Ponderação do parecer da APA/ARHTO
(matéria de PDM)

AGÊNCIA PORTUGUESA DO AMBIENTE - ADMINISTRAÇÃO DA REGIÃO HIDROGRÁFICA DO TEJO E OESTE (APA/ARHTO)

Ponderação do parecer emitido em sede da 2.ª Reunião Plenária da Comissão Consultiva

Agência Portuguesa do Ambiente, I.P. - Administração da Região Hidrográfica do Tejo e Oeste (APA ARHTO)
Ponderação do parecer emitido em sede da 2.ª Reunião Plenária da Comissão Consultiva
(Anexo 3 – Apreciação da proposta de REN)

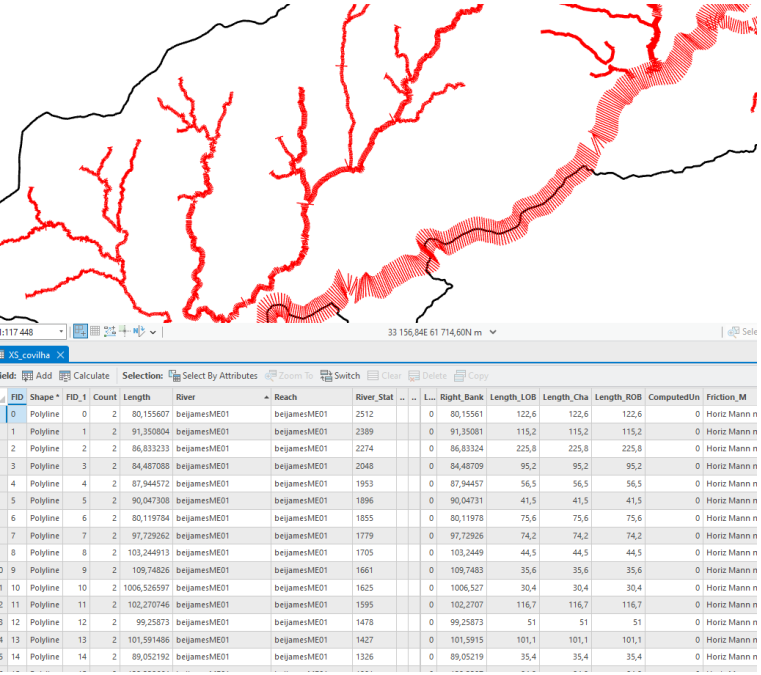
N. REF.ª	PÁG. DO PARECER	EXTRATO DO PARECER	NOTAS E COMENTÁRIOS	RESULTADO DA PONDERAÇÃO
CALM.04	17 e 18	<p>iii. Omissão de linhas de água na rede hidrográfica de base, representada na Carta Militar, que deveria integrar a REN - CALM sob o critério de associação a ZAC (fig. CALM-2)</p>  <p>Fig. CALM -2 -Proposta atual (azul); proposta anterior (verde) e rede hidrográfica de base (azul-claro)</p>	<p>Relativamente ao ponto b) iii., entende-se que o curso de água identificado pela entidade (linha verde) não contribui de forma significativa para a formação de ZAC.</p> <p>As ZAC aqui representadas resultam da ribeira da Boidobra (curso de água C_15), optando-se pela integração desta em REN, como CALM. Salienta-se que a ribeira da Boidobra é identificada como uma linha de água com bacia drenante superior a 3,5 km² e integrada na 3ª ordem da classificação de Strahler.</p> <p>Relativamente à falta de representação dos troços omissos da cartografia de base (comparativamente ao apresentado na cartografia militar), uma vez que o curso de água (linha verde) não é integrado em CALM, o mesmo manteve-se com a extensão apresentada na cartografia de base homologada, não se considerando a sua correção (i.e. só se procedeu a correções de traçado de cursos de água, nos casos em que os mesmos integram a tipologia CALM).</p>	Recomendação não acolhida

CALM.05	18	<p>Na fig. CALM -2 são visíveis pelo menos 3 tipos de situações a rever:</p> <p>i. Omissão de uma linha de água na rede hidrográfica de base, representada na Carta Militar, que deveria integrar a REN - CALM sob o critério de associação a ZAC</p>	<p>No seguimento do referido no ponto anterior, os cursos de água afluentes da ribeira de Boidobra não são integrados em CALM, uma vez não se enquadram nos critérios de seleção para integração nesta tipologia da REN.</p> <p>Salienta-se, ainda, que a delimitação da ZAC apresentada resulta da simulação de uma cheia centenária, com os caudais para a bacia da ribeira de Boidobra.</p> <p>Devido à topografia existente (zonas mais baixas e algumas depressões de terreno) na foz de algumas das ribeiras afluentes de linhas de água “principais”, poderá parecer, à partida, que a ZAC delimitada resulta dessas linhas de água secundárias, quando, na verdade, resultam da subida da cota na linha de água principal, que “preenche” esses espaços.</p> <p>Por esse motivo, apenas se integraram em CALM as linhas de água que, efetivamente, contribuem, de forma significativa, para formação de ZAC, e não todas as linhas de água que interseitam a ZAC (o que iria desvirtuar o exercício de delimitação dos CALM, integrando nesta tipologia muitos cursos de água de menor importância).</p>	Recomendação não acolhida

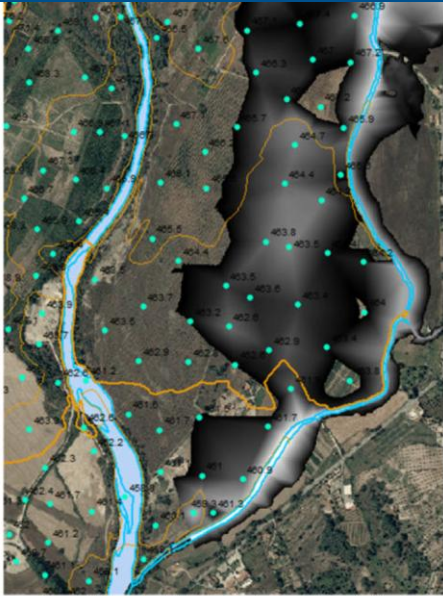
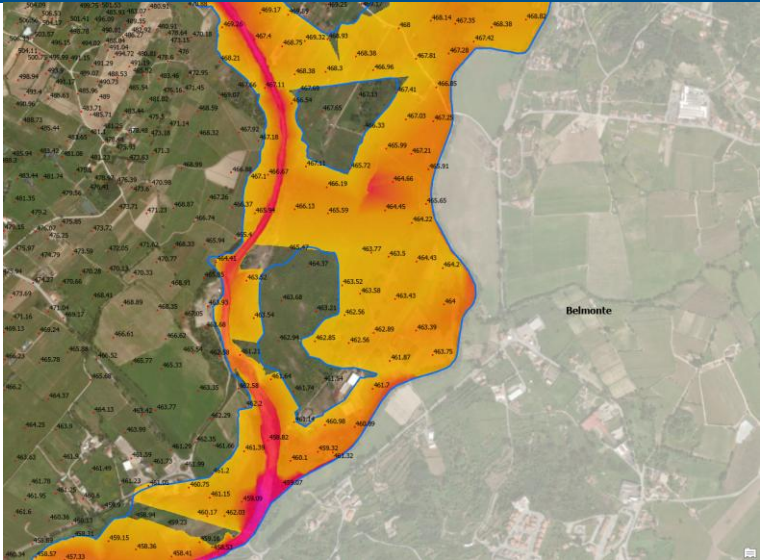
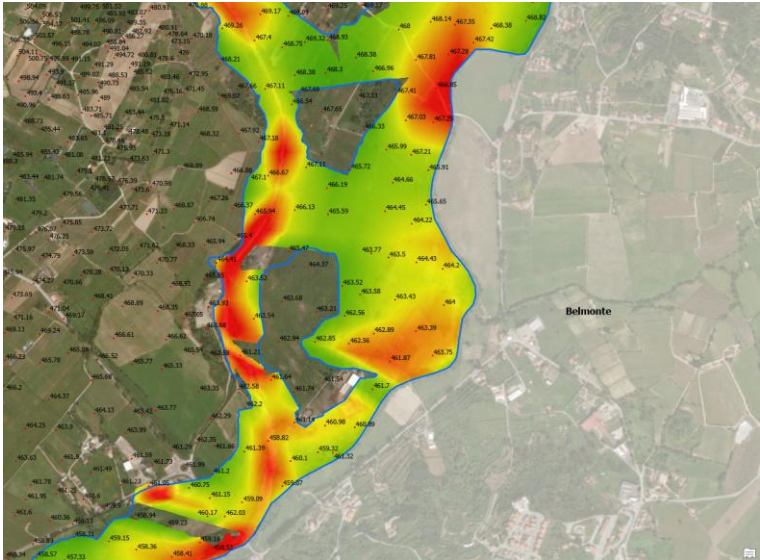
Acréscimo das dúvidas suscitadas pela representação da profundidade de escoamento no rio Zêzere e na ribeira de Gaia, não coerentes com a proposta de ZAC, no local (Figuras 3 e 4).

Relativamente às incoerências registadas nos ficheiros da profundidade e velocidade de escoamento, importa salientar que, por lapso, foi integrado, no processo da REN remetido para a 2.ª Reunião da CC, uma versão antiga e desatualizada dos ficheiros de profundidade e escoamento.

Para que não restem dúvidas sobre os resultados intermédios da delimitação da tipologia, mais especificamente, os mapas de profundidade e velocidade de escoamento que fundamentam a delimitação das ZAC, juntam-se ao processo da delimitação da REN os ficheiros atualizados.

Apresenta-se, abaixo, o resultado da profundidade (imagem 1) e velocidade (imagem 2), na zona de confluência da ribeira de Gaia com o rio Zêzere. Estes mostram-se, efetivamente, coerentes com a delimitação de ZAC que consta da proposta analisada na 2.ª Reunião da CC (limite/linha azul-escuro).
